改善箇所説明図

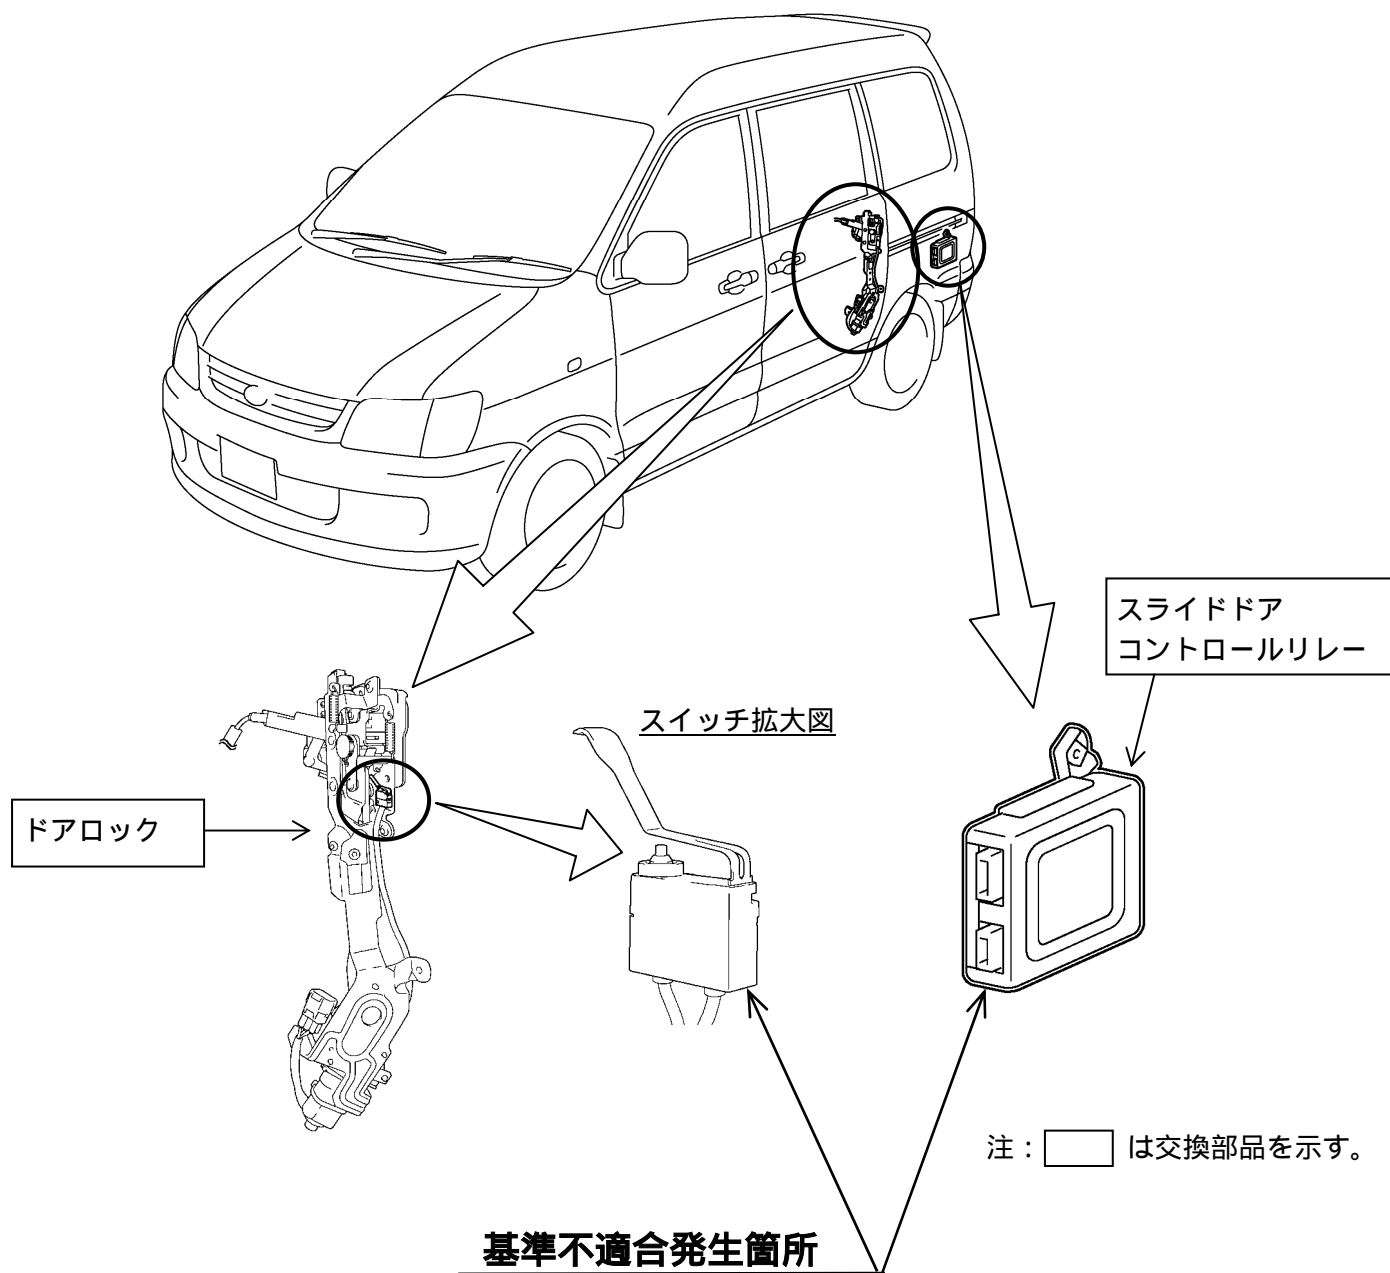
基準不適合発生箇所

後部左側電動式スライドドアの挟み込み防止制御が不適切なため、ドアロックの位置を検出するスイッチが故障した場合に、電動でドアを閉めるとドアに異物を挟み込んだと誤判定してドアロックを解除することがある。そのため、最悪の場合、走行中にドアが開くおそれがある。

改善の内容

全車両、スライドドアコントロールリレーおよびドアロックを対策品と交換する。

識別：改善済み車両にはエンジンルーム内の車台番号打刻位置の上部に黄色ペイントを塗布する。
